Změnový list číslo 14 - Nová kuchyňka	
Název akce:	"Rekonstrukce objektu Karnoly v Krnově na státní archiv - II. Etapa, objekt C1"
Objednatel:	Česká republika - Zemský archiv v Opavě, Sněmovní 1, 746 22 Opava
Zhotovitel:	První KEY-STAV, a.s., Lánska 128, 739 61 Třinec - Kanada
Projektant:	Perito Engineering, s.r.o. Svěrákova 183, Krásno nad Bečvou, 757 01 Valašské Meziříčí MORAVIA CONSULT Olomouc a.s., Legionářská 8, 772 00 Olomouc
Předmět změnového listu	
Nová kuchyňka	
Část díla dotčená změnovým listem	
Rekonstrukce objektu Karnoly v Krnově na státní archiv - II. Etapa, objekt C1	
Popis změny, popis technického řešení	
Původní řešení dle smluvní (tendrové) dokumentace :	
Původní kuchyňka délky 1,825m	
Nové řešení :	
Dle požadavku zadavatele byla provedena změna umístění čajové kuchyňky z m.č.109 do m.č.110 do stávající niky vel. cca 3,10m .Nově navržená kuchyňka - délky 3,04m	
Zdůvodnění změny :	
Požadavek zadavatele Členění změny dle důvodů : 3a)

Rekonstrukce objektu Karnoly v Krnově na státní archiv - II. etapa, objekt "C1"
VCP 14 - Nová kuchyňka

Změnový list číslo 15 - Úprava rozvodů EZS, EPS

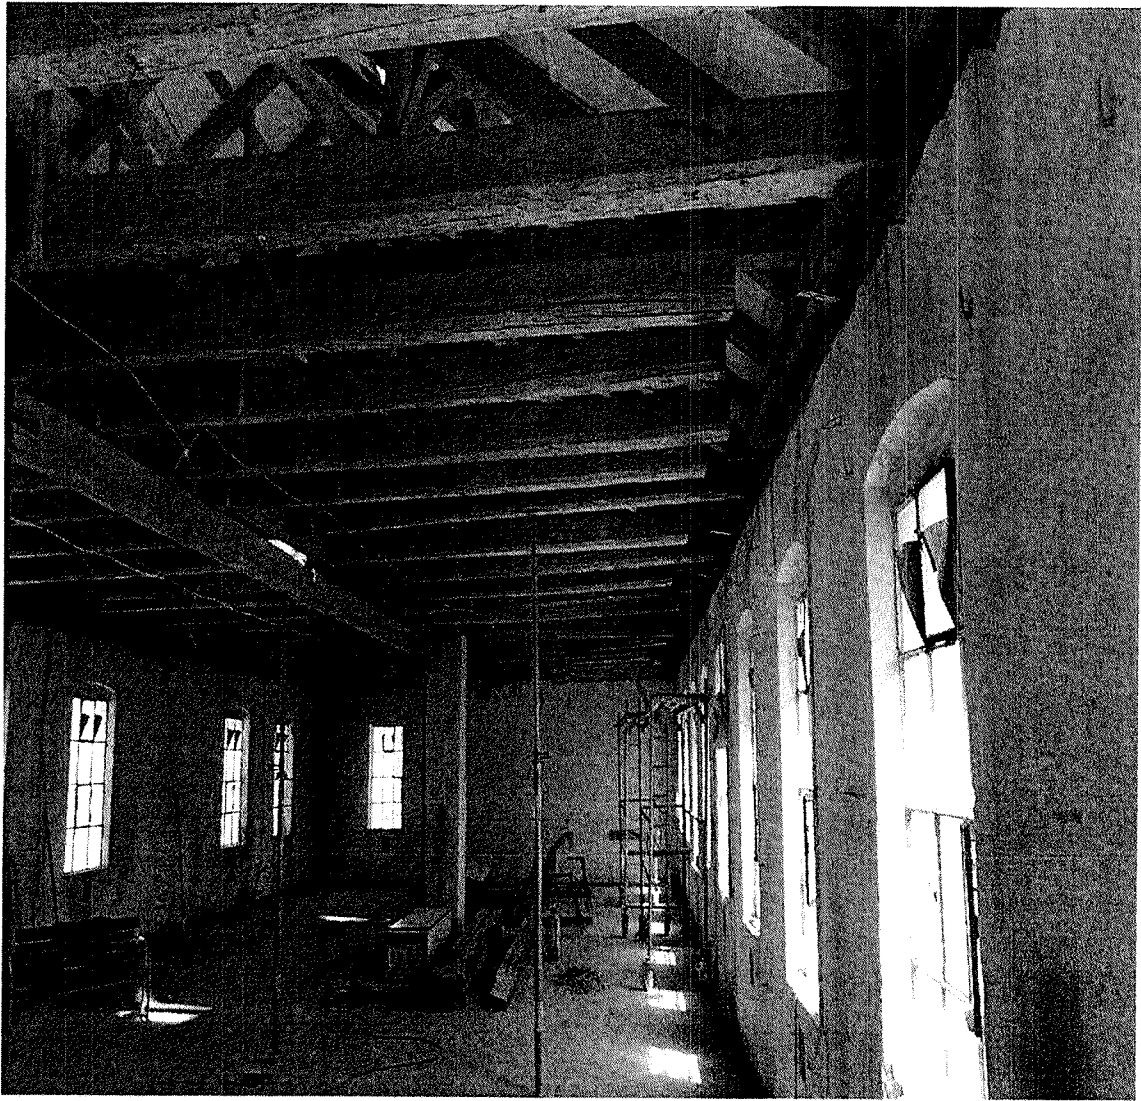
Změnový list číslo 18 - Trámy 4.NP	
Název akce:	"Rekonstrukce objektu Karnoly v Krnově na státní archiv - II. Etapa, objekt C1 "
Objednatel:	Česká republika - Zemský archiv v Opavě, Sněmovní 1, 746 22 Opava
Zhotovitel:	První KEY-STAV, a.s., Lánska 128, 739 61 Třinec Kanada
Projektant:	Perito Engineering, s.r.o. Sverákova 183, Krásno nad Bečvou, 757 01 Valašské Meziříčí MORAVIA CONSULT Olomouc a.s., Legionářská 8, 772 00 Olomouc
Předmět změnového listu	
Úprava zhlaví trámu 4.NP	
Část díla dotčená změnovým listem	
Rekonstrukce objektu Karnoly v Krnově na státní archiv - II. Etapa, objekt C1	
Popis změny, popis technického řešení	
Původní řešení dle smluvní (tendrové) dokumentace :	
Nebylo uvažováno	
Nové řešení :	
Na základě statického posudku a posudku mykologa bylo potřeba upravit zhlaví trámu a pozednice s ohledem na nově navržené SDK pohledy.	
Zdůvodnění změny :	
Na základě posudku mykologa a statika viz. příloha, bylo navrženo a odsouhlaseno provedení úpravy zhlaví trámu se zástupce památkové péče Krnov. Detail spoje viz. příloha. Tato úprava byla nutná s ohledem na nově navržené řešení a havarijní stav trámu a pozednic, který byl doložen posudkem. Členění změny dle důvodů : 2c)

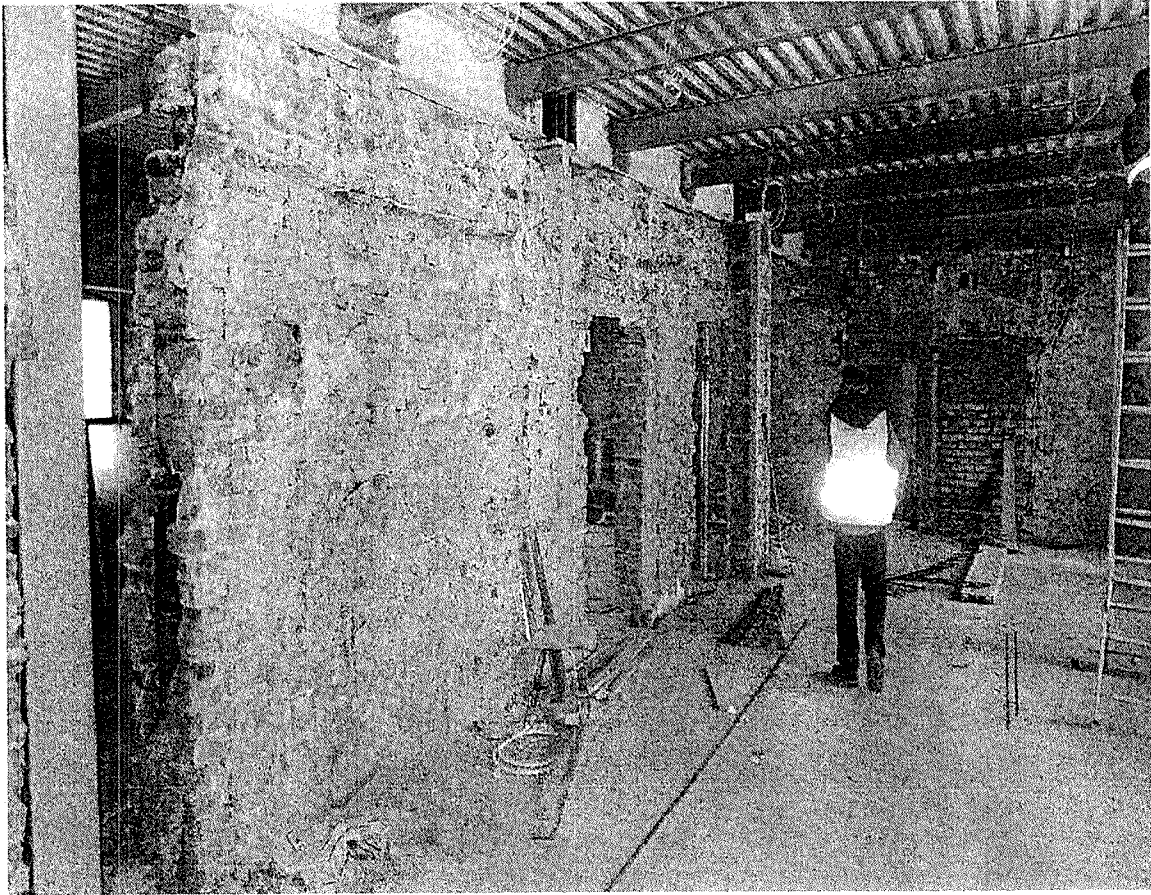
Změnový list číslo		20 - Zazdívky	
Název akce:	"Rekonstrukce objektu Karnoly v Krnově na státní archiv - II. Etapa, objekt C1 "		
Objednatel:	Česká republika - Zemský archiv v Opavě, Sněmovní 1, 746 22 Opava		
Zhotovitel:	První KEY-STAV, a.s., Lánska 128, 739 61 Třinec - Kanada		
Projektant:	Perito Engineering, s.r.o. Svěrákova 183, Krásno nad Bečvou, 757 01 Valašské Meziříčí MORAVIA CONSULT Olomouc a.s., Legionářská 8, 772 00 Olomouc		
Předmět změnového listu			
Zazdívky			
Část díla dotčená změnovým listem			
Rekonstrukce objektu Karnoly v Krnově na státní archiv - II. Etapa, objekt C1			
Popis změny, popis technického řešení			
Původní řešení dle smluvní (tendrové) dokumentace :			
Nebylo uvažováno			
Nové řešení :			
Zazdění stávajících průchodů v místnosti č.203 z důvodů zlepšení únosnosti středové zdi.			
Zdůvodnění změny :			
požadavek statika : bod 20.4. Dle vyjádření AD statika budou stávající otvory (3ks) ve středové zdi m.č.203 dozděny Členění změny dle důvodů : 2c)

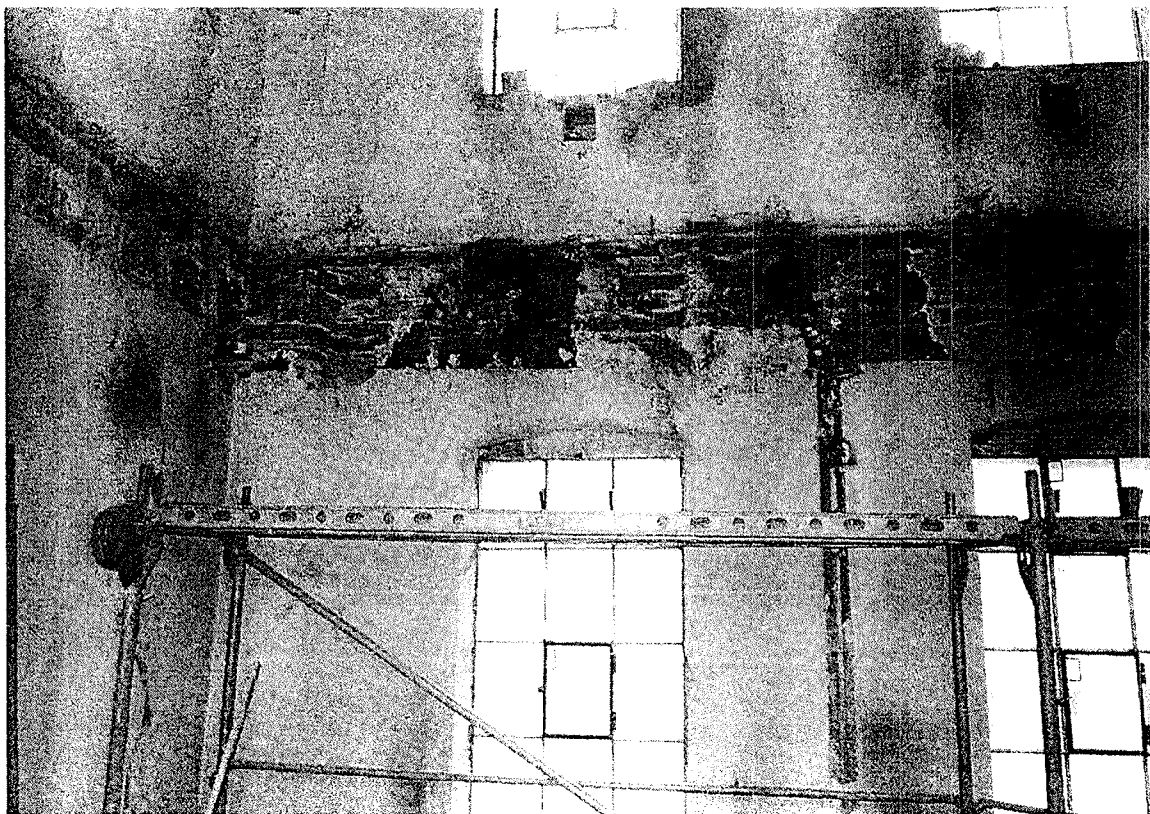
Změnový list číslo		24 - Demontáž st. Ocel. Kons.	
Název akce:	"Rekonstrukce objektu Karnoly v Krnově na státní archiv - II. Etapa, objekt C1 "		
Objednatel:	Česká republika - Zemský archiv v Opavě, Sněmovní 1, 746 22 Opava		
Zhotovitel:	První KEY STAV,a.s., Lánská 128, 739 61 Třinec - Kanada		
Projektant:	Perito Engineering, s.r.o. Svěráková 183, Krásno nad Bečvou, 757 01 Valašské Meziříčí MORAVIA CONSULT Olomouc a.s., Legionářská 8, 772 00 Olomouc		
Předmět změnového listu			
Demontáž střešních ocelových konstrukcí			
Část díla dotčená změnovým listem			
Rekonstrukce objektu Karnoly v Krnově na státní archiv - II. Etapa, objekt C1			
Popis změny, popis technického řešení			
Původní řešení dle smluvní (tendrové) dokumentace :			
Nebylo uvažováno			
Nové řešení :			
Demontáž odkrytých stávajících ocelových konstrukcí			
Zdůvodnění změny :			
V obvodových zdech 3.np byly osazeny pomocné vynášesí ocel konstrukce pro podporu stropu ve 4.np.Při nové konstrukce stropu musely být demontovány ,protože zasahovaly do nové stropní konstrukce a bránily v montáži. Na základě skutečnosti viz. Foto Členění změny dle důvodů : 2c)
